**Всемирный форум для согласования правил
в области транспортных средств**

Рабочая группа по пассивной безопасности

Пятьдесят восьмая сессия

**Правила № 129 (усовершенствованные детские
удерживающие системы)****Предложение по поправкам серии 02 на этапе 2
разработки Правил № 129 (усовершенствованные детские
удерживающие системы)****Представлено экспертом от Франции***

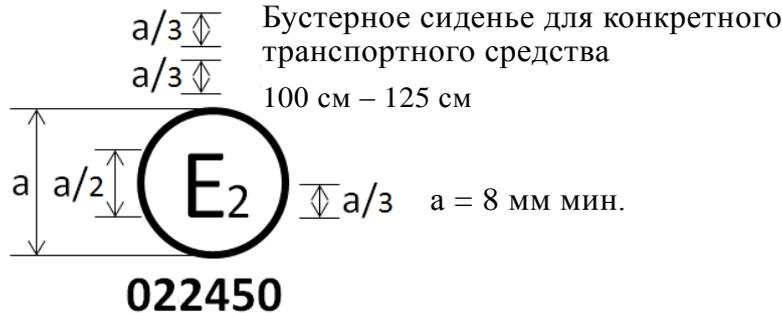
Приложение 2, включить в конце два следующих новых знака официального утверждения:

Усовершенствованная детская удерживающая система, на которой проставлен вышеуказанный знак официального утверждения, может устанавливаться на сиденье, совместимом с "универсальным бустерным сиденьем", любого транспортного средства, и использоваться в размерном диапазоне 100–125 см; она официально утверждена во Франции (E 2) под номером 022439. Номер официального утверждения указывает, что официальное утверждение было предоставлено в соответствии с требованиями Правил, касающимися официального утверждения усовершенствованных детских удерживающих систем, используемых на борту автотранспортных средств, с внесенными в них поправками серии 02. Кроме того, на знаке официального утверждения должно быть указано

Усовершенствованная детская удерживающая система, на которой проставлен вышеуказанный знак официального утверждения, представляет собой устройство, которое нельзя устанавливать на любом транспортном средстве, но можно использовать в размерном диапазоне 105–135 см; она официально утверждена во Франции (E 2) под номером 012450. Номер официального утверждения указывает, что официальное утверждение было предоставлено в соответствии с требованиями Правил, касающимися официального утверждения усовершенствованных детских удерживающих систем типа бустерное сиденье для конкретного транспортного средства, используемых на борту автотранспортных средств, с внесенными в них поправками серии 01. Кроме того, на знаке официального утверждения должно быть указано название Правил, а после него – серия поправок, в соответствии с которыми было предоставлено официальное утверждение".

Рис. 1
 Вид сверху – Стенд с креплениями ISOFIX (общий допуск: ± 2 мм)

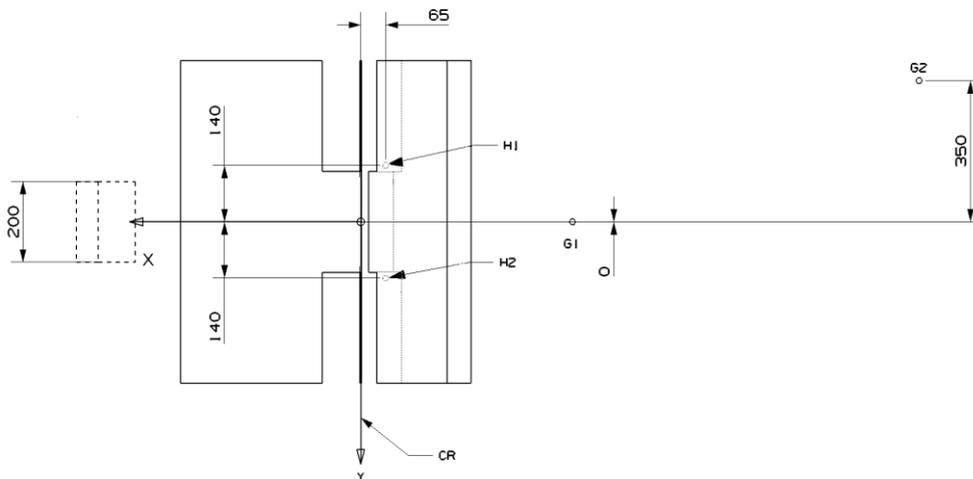
Приложение 6, добавление 2, изменить следующим образом:

1. Детали креплений должны быть расположены в соответствии с приведенным ниже рисунком.
2. В случае усовершенствованных детских удерживающих систем размера i "универсальной" категории, категории "для конкретного транспортного средства" и категории "ограниченного использования" применяют следующие точки крепления H_1 и H_2 .
3. Для испытания усовершенствованных детских удерживающих систем с верхним страховочным тросом используют крепление G_1 или G_2 .
4. В случае усовершенствованных детских удерживающих систем с опорой для ног техническая служба отбирает крепления, используемые в соответствии с пунктом 3 выше, после регулировки опоры, как это указано в пункте 7.1.3.6.3 настоящих Правил.
5. Конструкция, на которой находятся стационарные крепления, должна быть жесткой. Верхние крепления не должны перемещаться более чем на 0,2 мм в продольном направлении, если в этом направлении к ним

Рис. 3

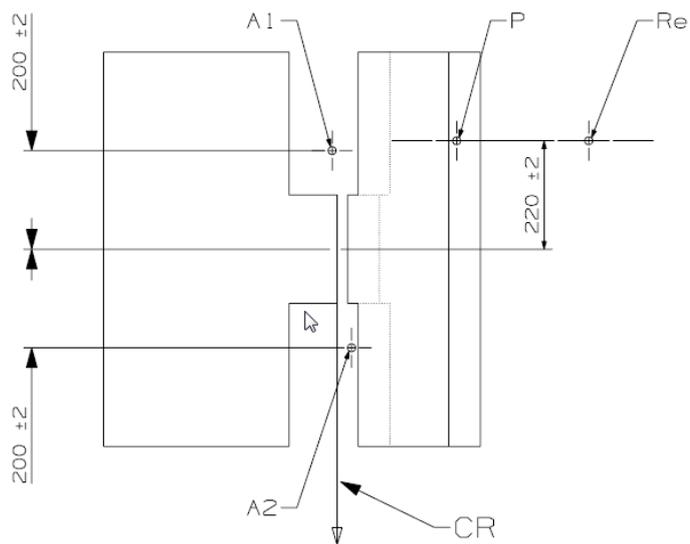
Определение креплений ремня

В следующей таблице приведены точки креплений ремня.

Рис. 4
 Вид сбоку – Стенд с креплениями ремня (общий допуск: ± 2 мм)

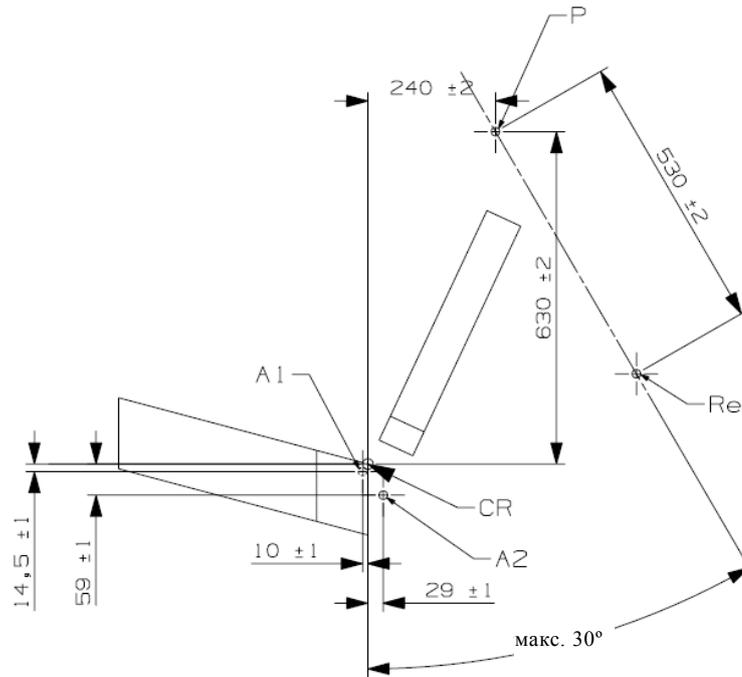
"Re" находится на осевой линии бобины втягивающего устройства".

Рис. 1
Конфигурации стандартного ремня безопасности

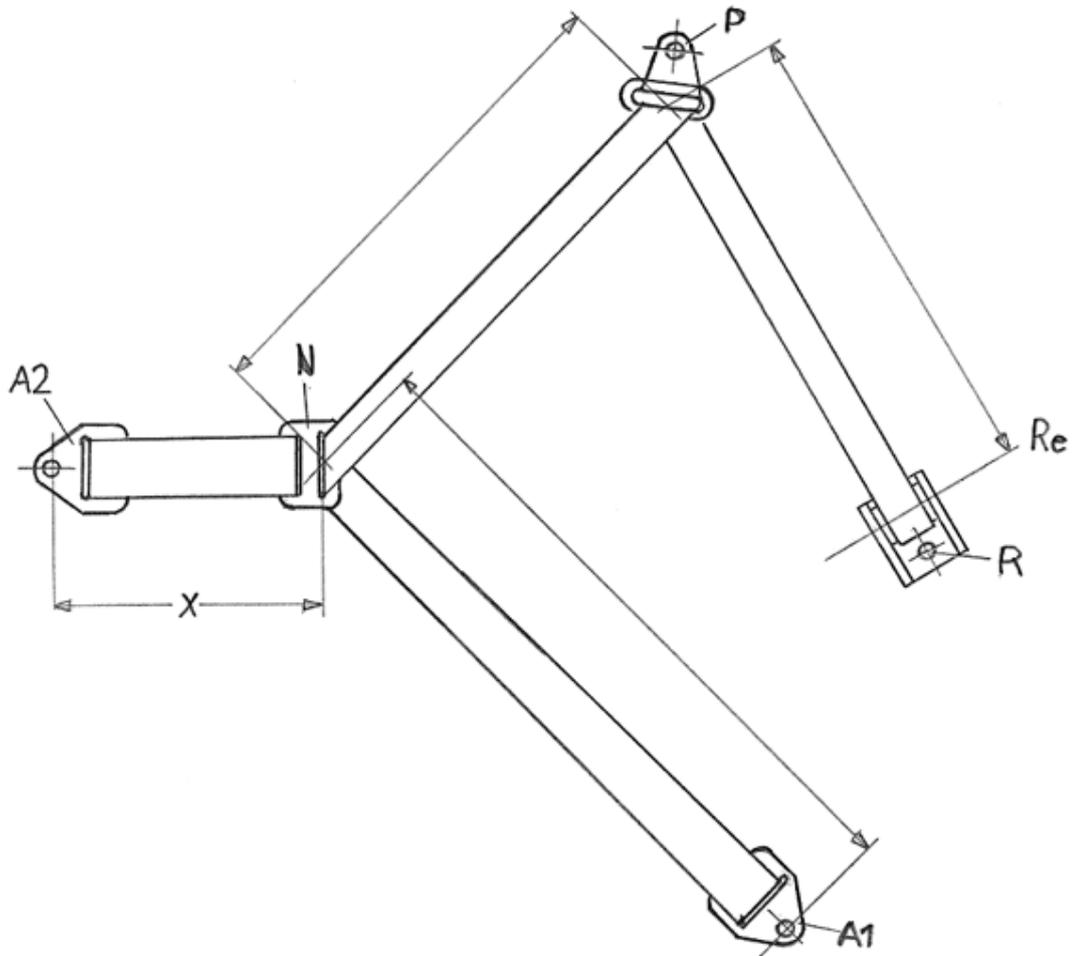
1. Ремень безопасности для динамического испытания и для требований, касающихся максимальной длины, изготавливают в соответствии с одной из конфигураций, показанных на рис. 1. Эти конфигурации представляют собой трехточечный втягивающийся ремень.

Значение X на рис. 1 ниже составляет 200 ± 5 мм. Эффективная длина ляжки между A1 и осевой линией бобины втягивающего устройства Re (когда ляжка полностью вытянута, включая минимальную длину, равную 150 мм, для испытания усовершенствованной детской удерживающей системы) составляет $[2820] \pm 5$ мм и измеряется по прямой линии без нагрузки и на горизонтальной поверхности. Эта длина может быть увеличена для испытания категории ограниченного использования; для всех категорий с установленной усовершенствованной детской удерживающей системой в бобине втягивающего устройства должна оставаться ляжка длиной не менее 150 мм.
4. К ляжке ремня предъявляются следующие требования:
 - a) материал: прядомое полиэфирное волокно;
 - b) ширина: 48 ± 2 мм при 10 000 Н;
 - c) толщина: $1,0 \pm 0,2$ мм;
 - d) относительное удлинение: $8 \pm 2\%$ при 10 000 Н.

Рис. 2
Типичная стандартная крепежная пластина

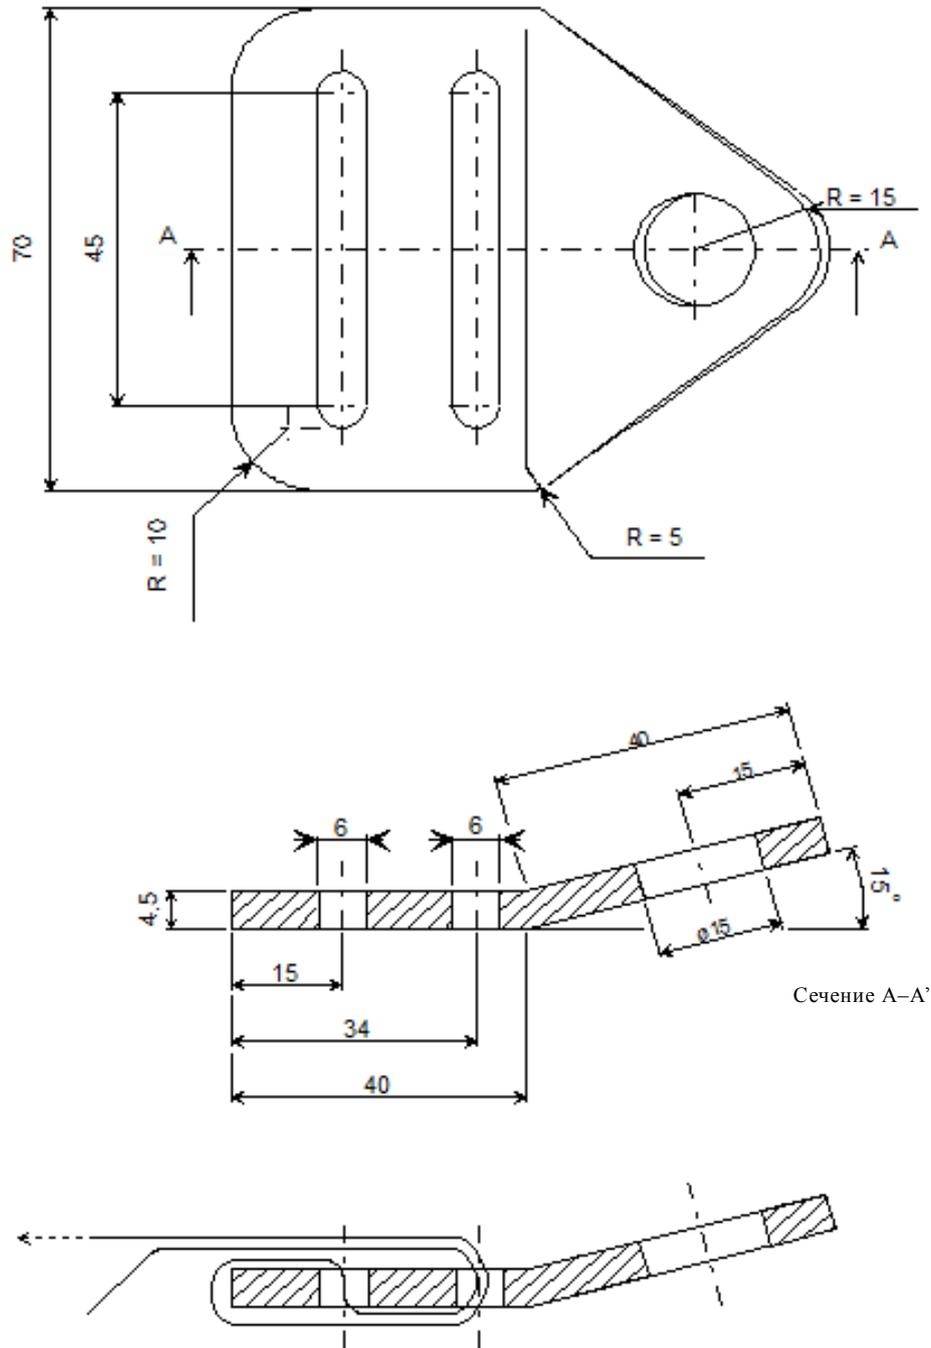
Включить новое приложение 23 следующего содержания:

Рис. 3
Центральная часть конфигурации стандартного ремня безопасности
Размеры в мм

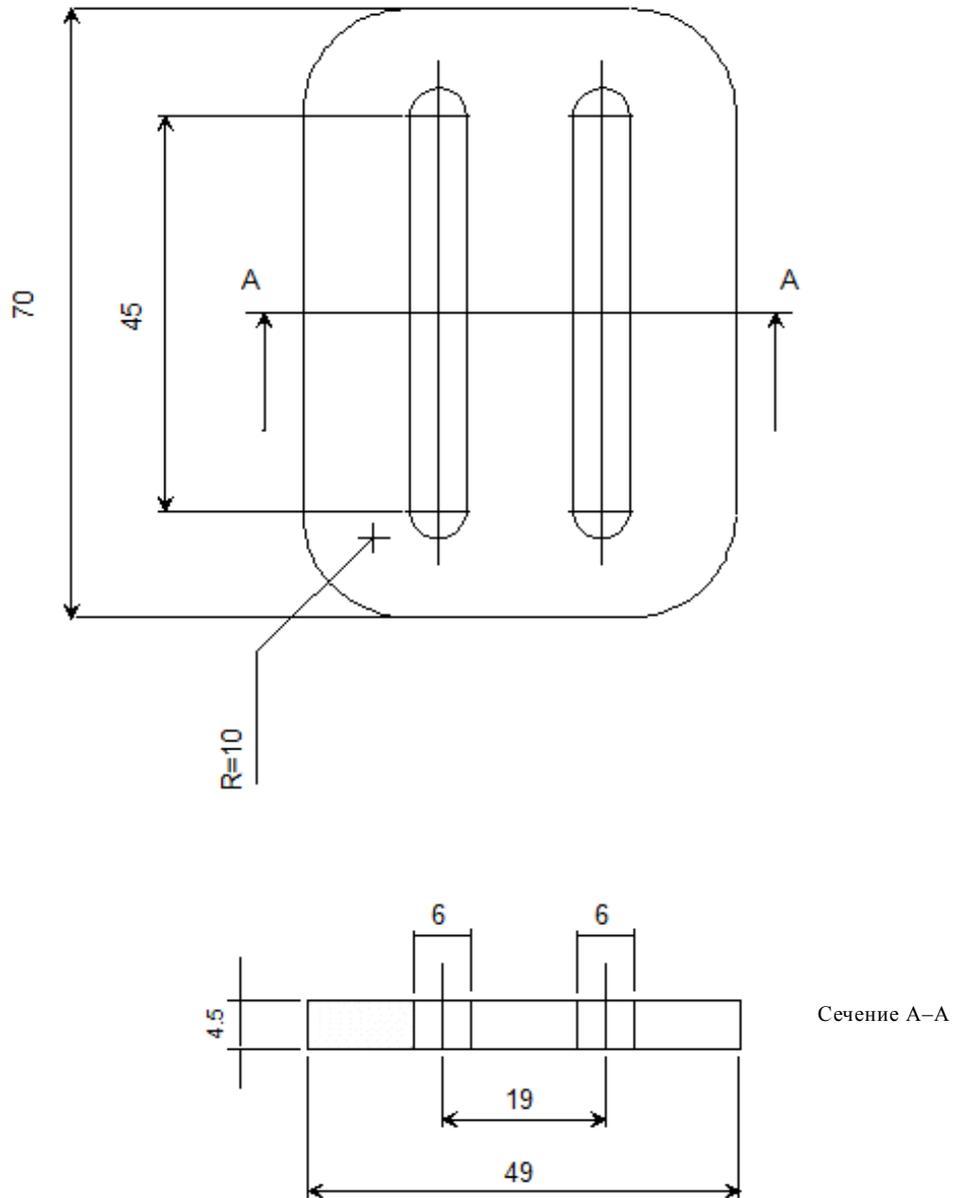
2. Трехточечный втягивающийся ремень имеет следующие жесткие части: втягивающее устройство (R), верхнюю направляющую (P), две точки крепления (A1 и A2) (см. рис.1) и центральную часть (N, подробно изображена на рис. 3). Втягивающее устройство должно соответствовать требованиям Правил № 16 (пункт 6.2.5.2.2.) в отношении силы втягивания. Диаметр бобины втягивающего устройства составляет $33 \pm 0,5$ мм [пример приведен в Общей резолюции № 1 (ОР.1)].
